**GOVERNO DO ESTADO DE MINAS GERAIS****Secretaria de Estado de Meio Ambiente e Desenvolvimento Sustentável****SUPRAM LESTE MINEIRO - Diretoria Regional de Regularização Ambiental****Parecer nº 85/SEMAD/SUPRAM LESTE-DRRA/2021****PROCESSO Nº 1370.01.0017846/2020-36**

PARECER TÉCNICO DE LAS/RAS Nº 85/SEMAD/SUPRAM LESTE - DRRA/2021

CÓDIGO:	ATIVIDADE OBJETO DO LICENCIAMENTO (DN COPAM 217/17):	CLASSE/ PORTE	PARÂMETRO
E-03-07-7	Aterro Sanitário, inclusive Aterro Sanitário de Pequeno Porte – ASPP	2 / P	CAF – 71.640 t

Figura 02: Esquema do sistema de tratamento do percolado (chorume).
Fonte: Autos do PA nº 12634/2005/005/2019.

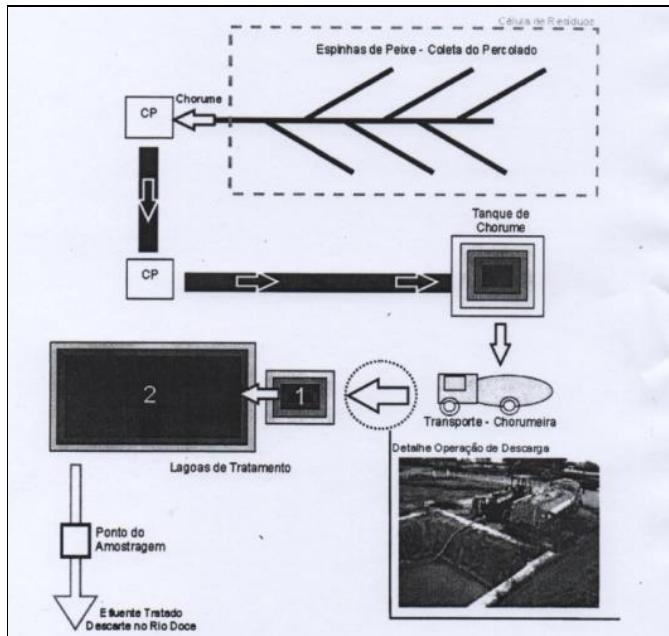
O percolado (chorume) é resultante da decomposição de compostos orgânicos acrescidos de substâncias lixiviadas a partir de compostos aterrados. Possui como principais características os elevados valores de Demanda Bioquímica de Oxigênio (DBO), Demanda Química de Oxigênio (DQO) e, em alguns casos, metais pesados como chumbo ou cobre. O sistema de drenagem interna de percolado é composto por um sistema chamado de espinha de peixe que coleta todo o percolado e direciona para duas caixas de passagens até ser depositado em um tanque de chorume. O chorume é coletado por uma chorumeira e lançado no sistema de lagoas. Foi informado que, futuramente, será instalado um sistema de bombeamento para encaminhar o chorume diretamente para as lagoas. De acordo com o empreendedor, o sistema de lagoas é composto por duas lagoas anaeróbias seguida de uma lagoa facultativa, em série. As lagoas são impermeabilizadas com manta PEAD. O efluente tratado nas lagoas era lançado no rio Doce, conforme Figura 02.

Atualmente, não há lançamento de efluente tratado no rio Doce, pois foi verificado através de análise do efluente na saída da última lagoa, que somente o tratamento realizado nas lagoas, não é suficiente

para atender aos padrões de lançamentos em corpos hídricos, sendo o esgoto tratado encaminhado para COPASA – ETE de Resplendor.
